Mission régionale d'autorité environnementale

**Avis délibéré
sur le renouvellement de la carrière "Le Padé"
à CAMPBON (44)**

N°MRAe PDL-2022-4584

Figure 5: gestion des eaux (source : étude d'impact page 35)

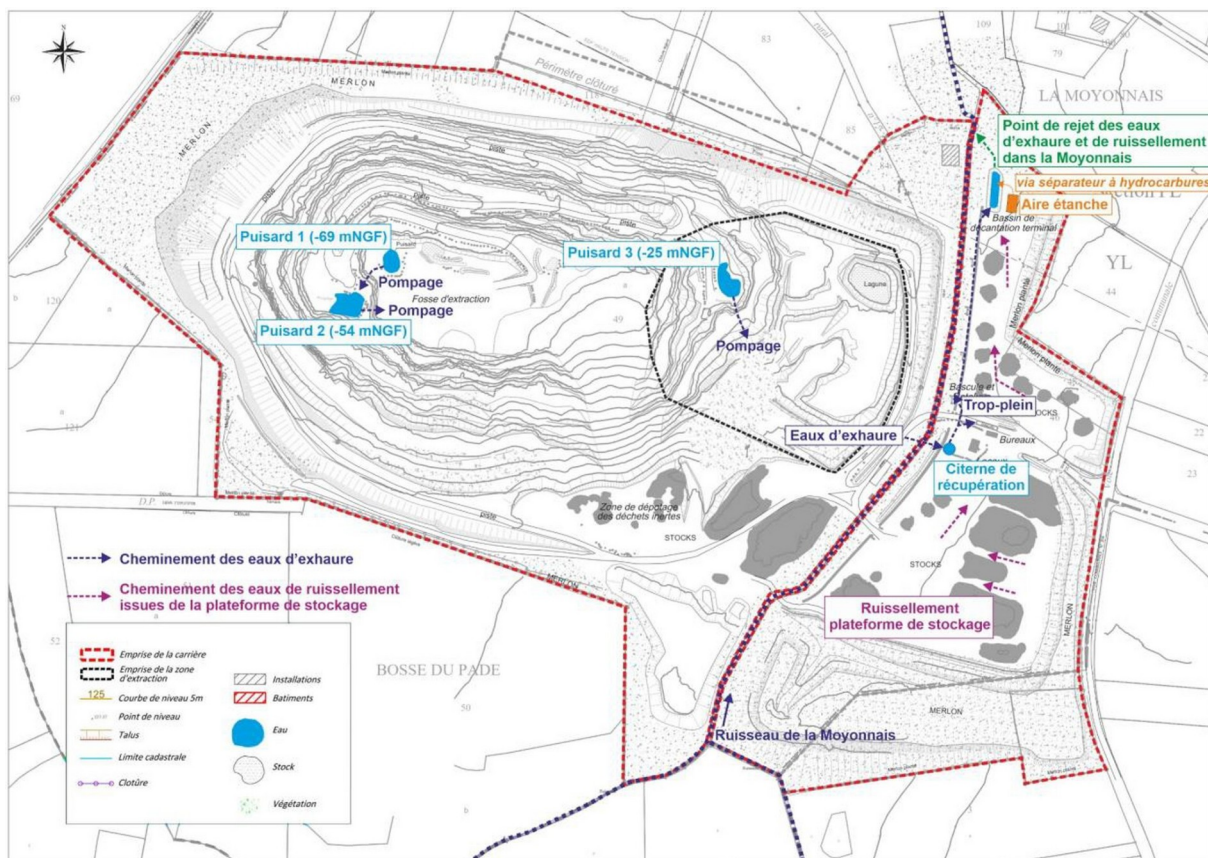
Dans le cas d'une pluie décennale, l'étude d'impact précise aussi que les pompes ne permettent pas de maintenir à sec l'excavation. Le débit de rejet maximal de la pompe présente dans le bassin n°3, de 134 m³/h, vient plafonner le débit rejeté pour le secteur ouest (19,5 ha) à 1,9 l/s/ha, inférieur à la valeur conseillée de 3 l/s/ha. Pour la partie est, un bassin d'orage et de nouvelles mesures de prévention des ruissellements sont prévues pour limiter tout rejet au-delà de 3 l/s/ha en cas de pluie décennale. Les calculs conduisent à un besoin de stockage de 554 m³. Le bassin d'orage sera constitué par réhaussement périphérique et agrandissement du bassin de décantation terminal.

Au plan qualitatif, l'objectif du bassin de décantation terminal est de limiter les matières en suspension dans les eaux rejetées. L'étude d'impact calcule la superficie théorique du bassin nécessaire à la décantation des particules les plus fines, soit 392 m². Le bassin terminal existant de 320 m² sera donc agrandi.
